Rijkswaterstaat Technisch Document (RTD)

ROK Helpdesk FAQ (vragen en antwoorden)

Doc.nr.: RTD 1001 (FAQ)
Versie: 2016

Figuur 10-1: Variatie beddingstijfheden

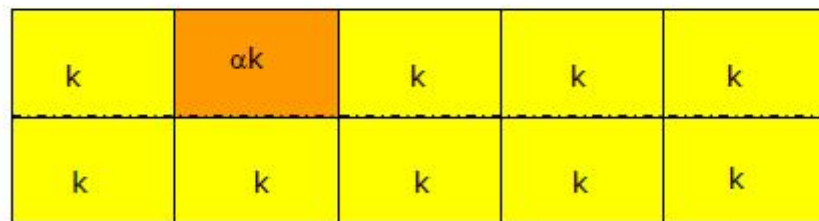
De vraag is: Wat beinhoudt de factor alpha ?

Is het alléén de onzekerheid / stijfheidsvariatie binnen het grind- of zandbed direkt beneden de tunnel, of omvat die factor ook variaties binnen de aanstaande grond beneden het grind- / zandbed ? Het lijkt ons niet echt zinnig ervan uit te gaan dat ook de aanstaande grond ermee wordt afgedekt, omdat de spreiding daarvan toch erg behoorlijk zijn kan en dus projektspecifiek moet worden aangetoond ? Verder zou er voor een grindbed met een alpha waarde = 0.9 bijna niets overig blijven

De *factor alpha* *beinhoudt*, volgens bovenstaande figuur 10-1 uit de ROK, de vermenigvuldigingscoëfficiënt waarmee de beddingstijfheid vermenigvuldigd dient te worden? Dit alles, overeenkomstig bovenstaande figuur 10-1, volgens een schaakbordpatroon.

Het betreft alleen de grondslag direct onder de constructie. De ontwerper dient specifieke lokale omstandigheden qua diepere bodemopbouw natuurlijk apart te beschouwen. Zoals de noodzaak voor het al of niet aanbrengen van een grondverbetering (op veen of klei funderen is vaak geen goed idee).

De mate van betrouwbaarheid, gegeven een uitvoering gelijk aan de stand der techniek, is weergegeven d.m.v. de grootte van α .

Figuur 2 Gerapporteerde maaiveldzakking in Geobrain database.

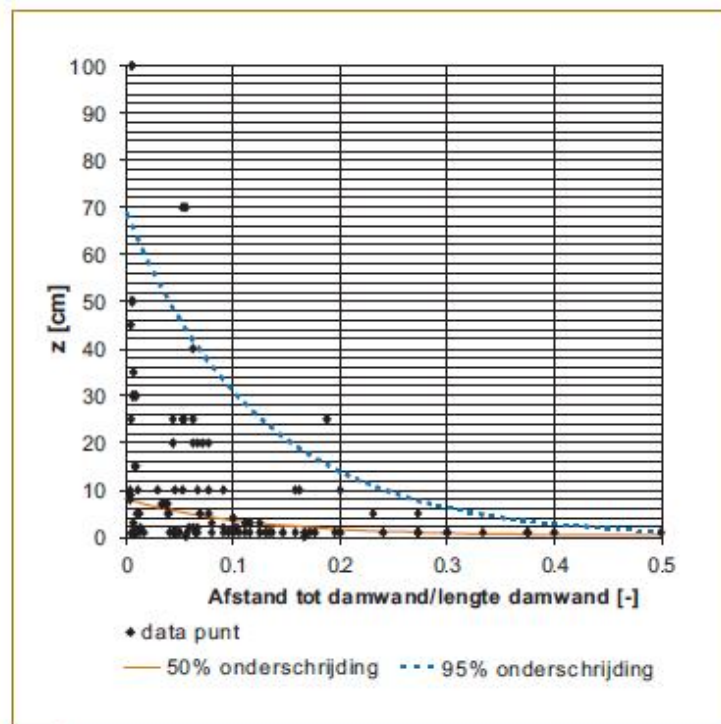
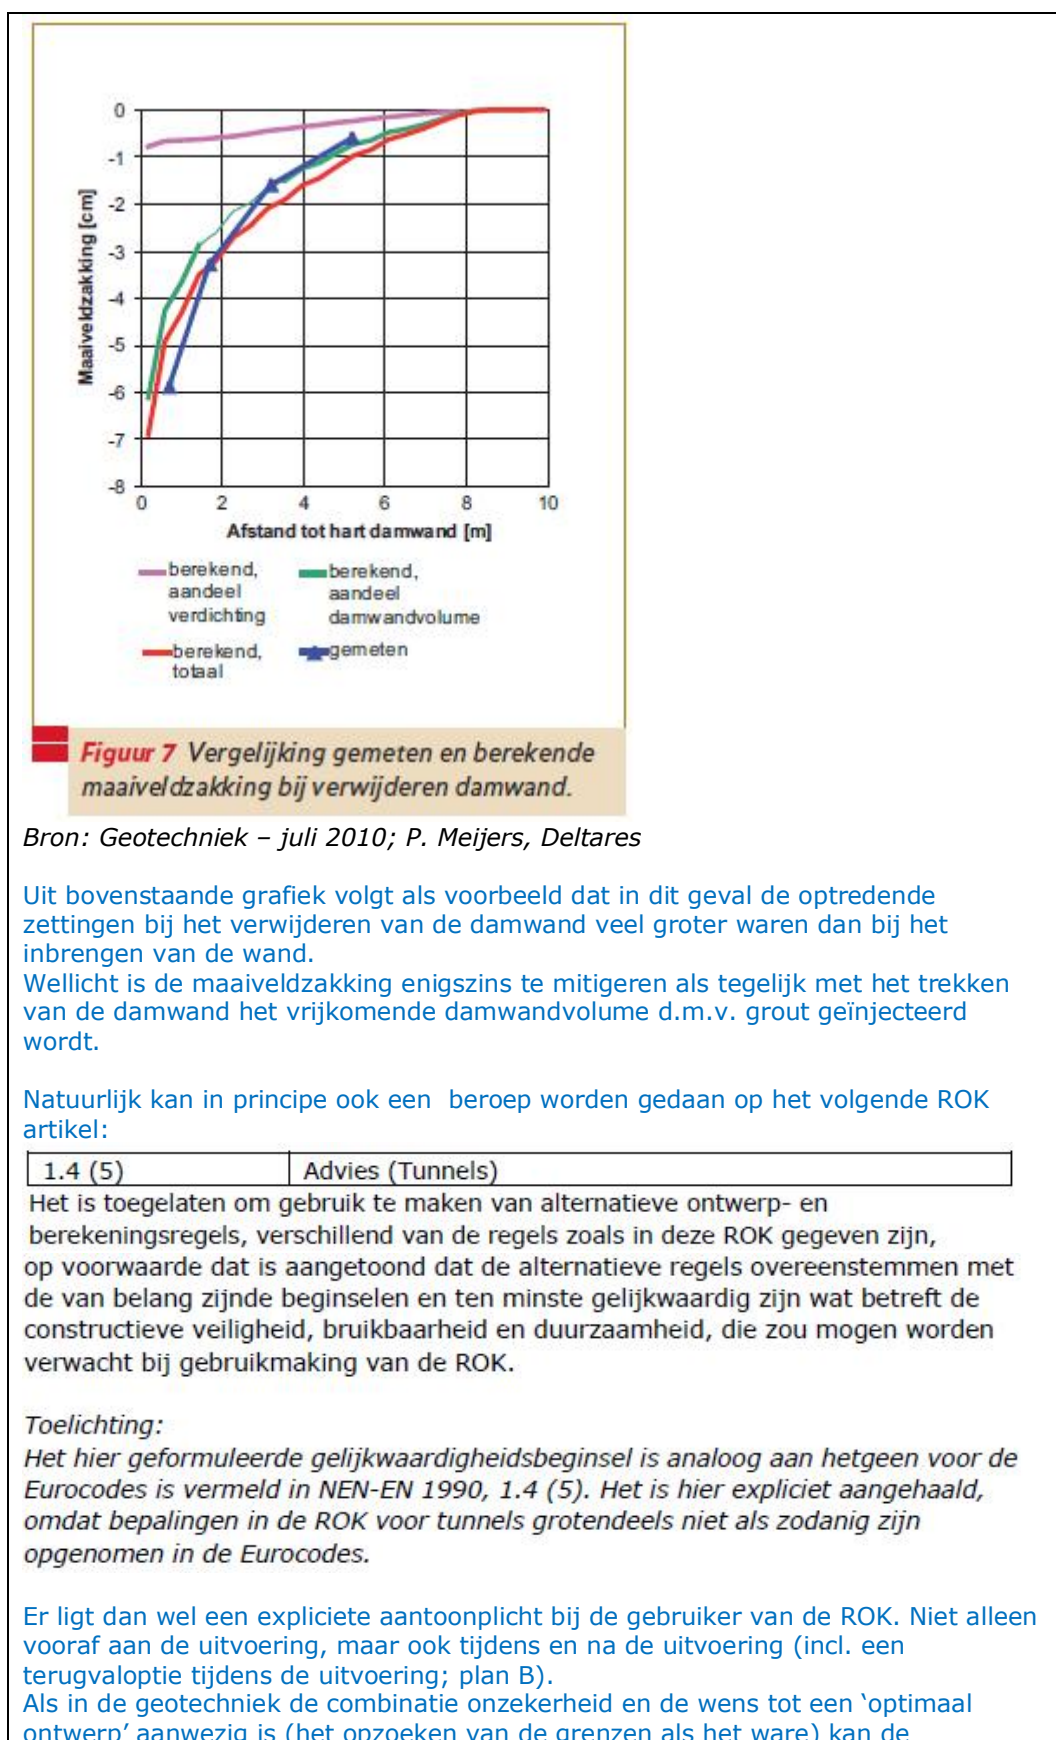
ROK versie:	1.3
Paragraaf:	10.1
Artikel:	9.4
Onderwerp:	Afstand paal/damwand tot fundering op staal
Vraag:	
<p><i>Trekken van damwanden en (hulp)palen CUR Rapport 166 deel 2, 5.4.13, Bestekseisen Rijkswaterstaat, punt 4 wijzigen in: "Indien de te verwijderen paal/damwandplank zich nabij een (definitieve) fundering op staal bevindt, moet grondmechanisch advies worden ingewonnen. De minimale horizontale afstand van rand van de betonconstructie tot hart te verwijderen paal/damwandplank bedraagt 3,0 m".</i></p> <p>Indien constructief wordt aangetoond dat de constructie op staal voldoet bij een verminderde bedding op basis van een grondmechanisch advies, mag deze afstand dan worden verkleind of aan welke andere voorwaarden dient te worden voldaan?</p>

De fundering op staal kan door het vooral trillend verwijderen van een damwand zakkingen ondergaan zonder dat die direct gerelateerd behoeven te zijn aan de beddingconstante van de grondslag. Door de trillingen kan de beddingstijfheid door compactie zelfs toenemen.

De ROK geeft aan dat de minimale afstand 3,0 m dient te zijn, dat wil echter niet zeggen dat het op een grotere afstand altijd goed hoeft te gaan. De feitelijk achterliggende eis is dat de optredende vervormingen door het verwijderen van een damwand niet zo groot worden dat de op staal gefundeerde constructie daar te veel nadelen ondervindt. Omdat de aard van de materie zodanig complex is dat de mate van nauwkeurigheid van een predictie inherent beperkt is, heeft de ROK een ondergrens als minimale afstand geformuleerd. Daar binnen wordt aangenomen dat het in ieder geval te risicovol is; zie ook onderstaande figuren ter illustratie:

observatiemethode volgens NEN 9997 (art. 2.7) worden toegepast. Anders is het te risicovol om alleen te volstaan met een bureaustudie; zeker voor complexe verschijnselen als het optreden van zakkingen bij het intrillen, maar vooral ook bij het uittrillen van damwanden.

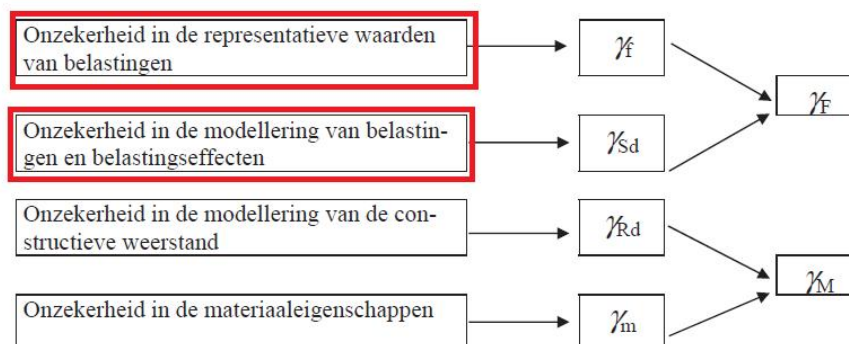
In het bovenstaande wordt vermeld: "De belasting valt weg bij het vervormen van de constructie"

Dit wegvallen van de belasting is alleen juist als de vervormingen plotseling zeer groot zijn; zo groot dat in het algemeen als 'near collapse' beschouwd dient te worden. Dit is natuurlijk een niet gewenste toestand. Het is wel zo dat bij het optredende mechanisme van opspannen, ook bij een min of meer statisch bepaalde wandconstructie, niet zo snel plotseling bezwijken zal optreden. De vervormingen kunnen echter wel blijven doorgaan; de grond blijft nazakken bij toenemende vervormingen en daarmee blijft ook de aandrijvende kracht voor het opspaneffect aanwezig.

Het mechanisme van opspannen is een vrij complex mechanisme en dus niet exact voor berekening toegankelijk. Hieruit volgt dat 'onzekerheidsfactoren' gehanteerd dienen te worden. Dit overeenkomstig NEN-EN 1990 "C9 Partiële factoren in EN 1990":

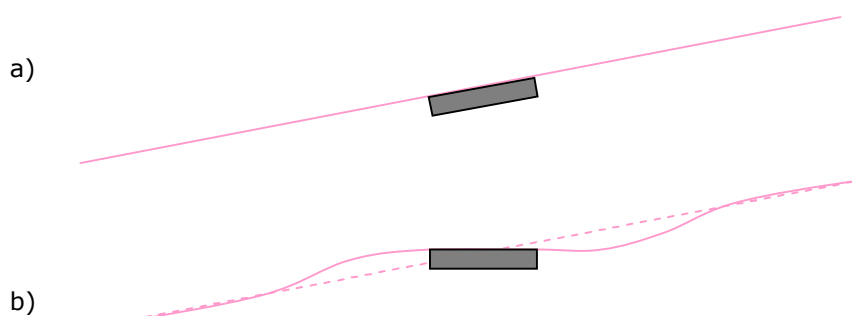
ROK versie:	1.3
Paragraaf:	6.4
Artikel:	5.1
Onderwerp:	Alignement voegovergangen
Vraag:	
<p>Wat staat er nou precies in de geel gemarkeerde tekst?</p> <p>Voegovergangen (5.1) Algemeen Voegovergangen moeten het verticaal alignement van de rijbaan over het kunstwerk volgen. Een aanpassing van het alignement is alleen toegestaan indien hierdoor optredende voegbewegingen de Prestatieverklaring (Declaration of Performance, afgekort DoP) van de voegovergang te boven gaan. In die gevallen moet voor het rijcomfort een geleidelijke overgang in de aansluitende verharding en/of constructie worden aangebracht.</p> <p>Bij het ontwerpen van een betonconstructie moet rekening worden gehouden met het verloop van het verticaal alignement van de rijbaan, de dikte van het asfaltpakket, de zeeg in het rijdek en de inbouwhoogte van de voegovergang. Wapening in eventuele uitsparingen ten behoeve van de voegovergang moet worden afgestemd op deze inbouwhoogte.</p> <p><i>NB. De relatie met het alignement is mij volkomen helder. Ik vraag me alleen af wat de branche met deze beschrijving kan. Een aanpassing van het alignement wordt doorgaans ingegeven door metingen van het brugdek en de relatie met de eisen vanuit RTD1009. De zin start dus feitelijk onjuist. En de relatie met de voegbewegingen begrijp ik niet. Een aanpassing van het alignement (verticaal ordegrootte 0-12 cm) leidt niet tot noemenswaardige verandering van voegbewegingen door rotaties, en als hiermee impliciet wordt bedoeld dat een flexibele voegovergang niet te dik mag worden dan is er een standaard scenario: ophogen van de constructie met een uitvullaag onder de flexibele voeg. Met andere woorden: ik wil graag begrijpen wat de geel gemarkeerde tekst betekent.</i></p>

Antwoord:	
<p>Het gaat om ontwerpsituaties waarbij door een niet horizontale ligging van een voegovergang* de door de brug opgelegde bewegingen niet passen binnen de Prestatieverklaring van de voegovergang.</p>

a) Is de gewenste situatie, b) is de situatie waarbij de voegovergang (volgens de prestatie verklaring) niet in te bouwen is in het verticale alignement, waarbij dan het alignement vloeiend aangepast **moet** worden. Daar situatie b minder rijcomfort oplevert mag dit niet zomaar worden toegepast en zijn er voorwaarden gesteld (de door u geel gemarkeerde tekst).

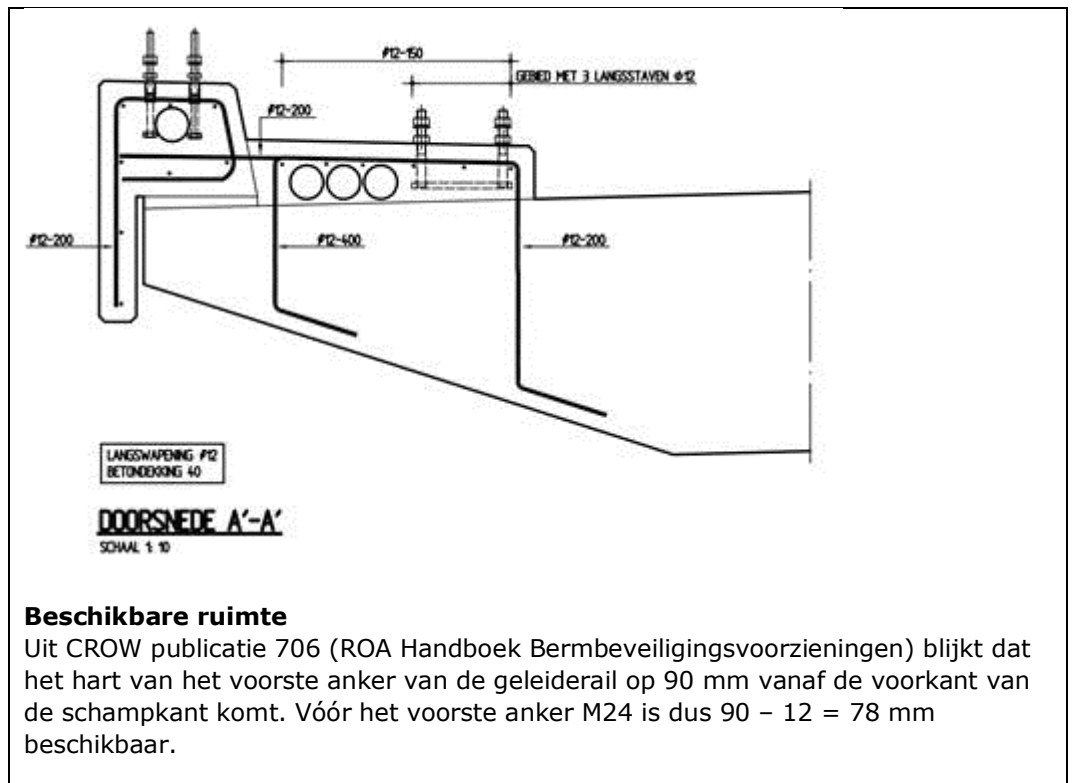
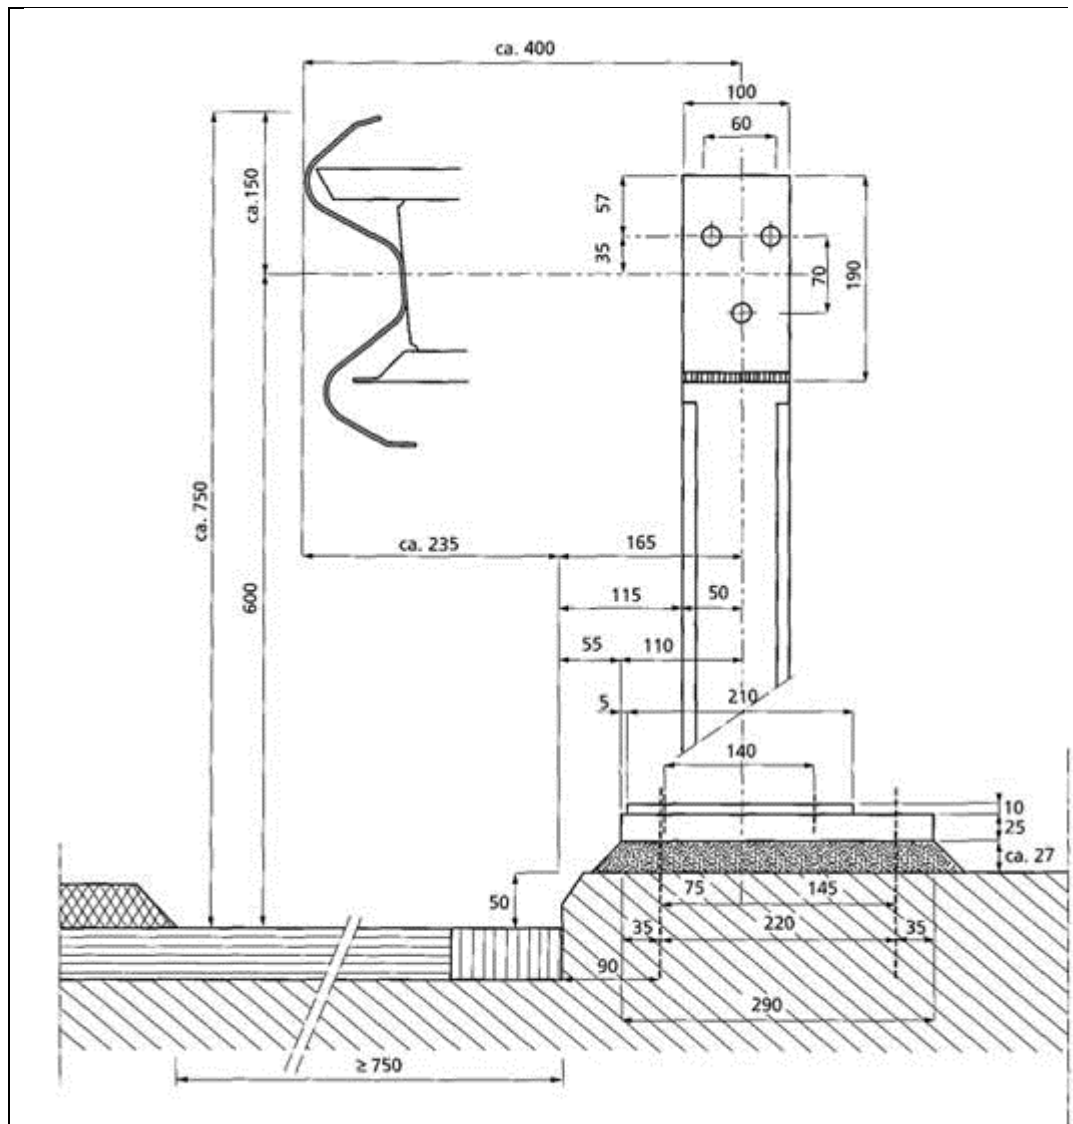
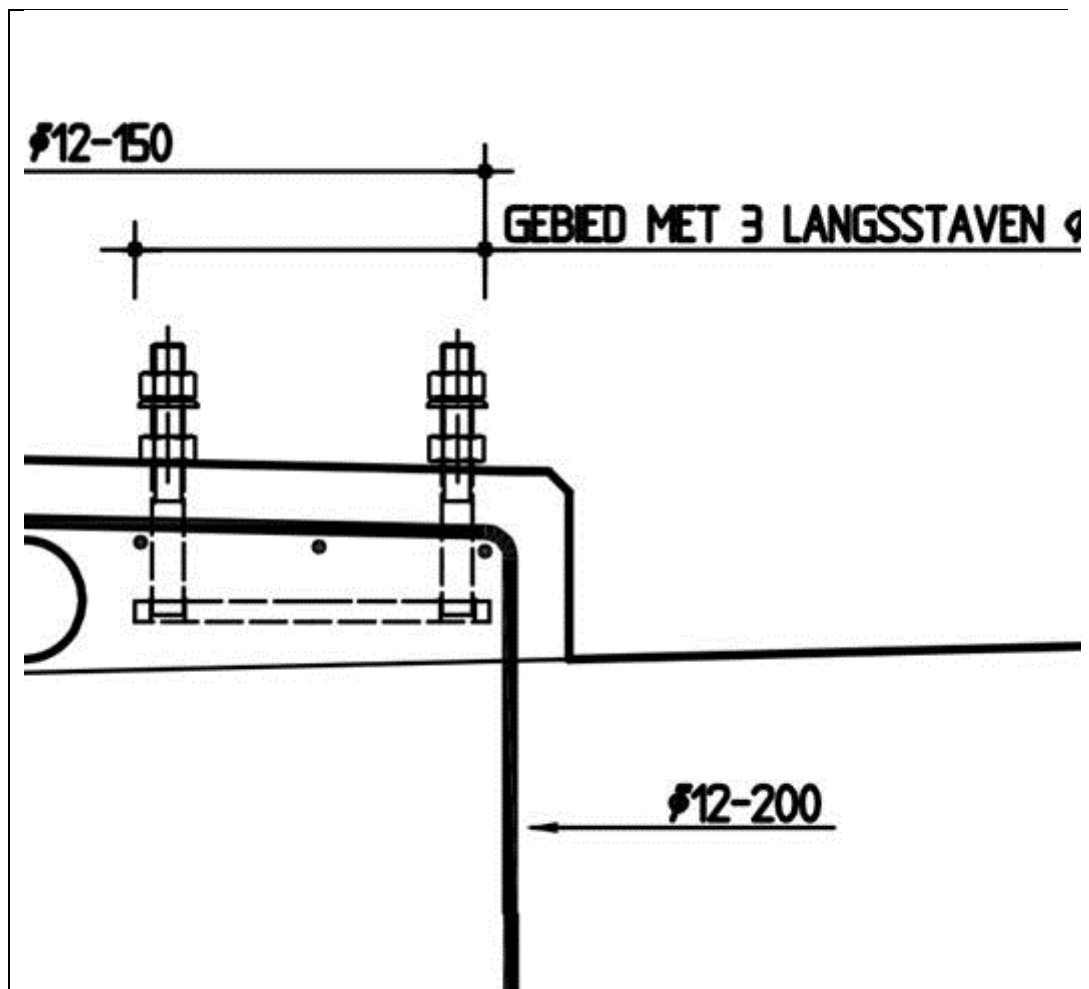
ROK versie:	Bijlage
Paragraaf:	
Artikel:	RTD
Onderwerp:	Standaarddetails Betondekking schampkanten
Vraag:	
L.S.,	
Het standaarddetail voor schampkanten blijkt plaatselijk onvoldoende betondekking te hebben.	
Benodigde dekking	
De benodigde dekking bedraagt bij milieuklasse XD3 (conform ROK): Constructieklasse: $4 + 2$ (ontwerplevensduur 100 jaar) - 1 (plaatgeometrie) = 5 $C_{min,dur} = 45$ mm $D_{cdev} = 10$ mm (uitvoeringstolerantie) Toeslag 5 mm (onbekist oppervlak) $C_{nom} = 45 + 5 + 10 = 60$ mm	
Benodigde wapening	
Uit NBD00730 standaarddetails voor betonnen bruggen blijkt dat er in dwarsrichting 12-200 toegepast moet worden en in langsrichting 12-150, waarbij er rondom de verankering van de geleiderail 3 staven liggen.

**Ruimte tekort**

In die ruimte moet toegepast worden:

De ribbepaal

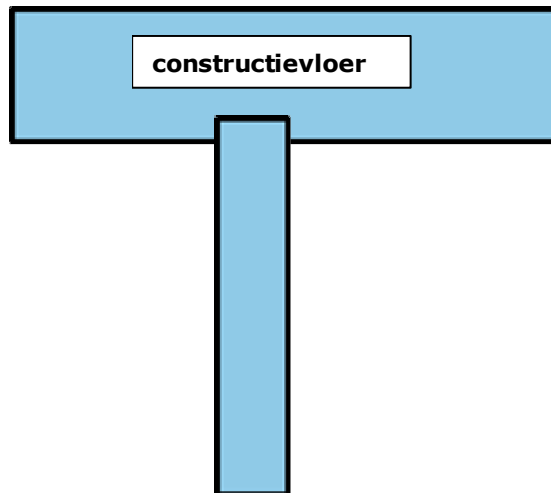
- Voor trekpalen geldt de eis tav de maximaal optredende trekspanning. Geldt deze eis ook voor gebieden waar de voorspanning nog niet volledig is ingeleid (op niveau onderzijde constructie)?

In principe is koppensnellen echter niet beslist noodzakelijk. Als een ribbepaal goed op de juiste hoogte aangebracht kan worden (bij een vibro-combinatiepaal is dat geen probleem) hoeft er niets gesneld te worden.
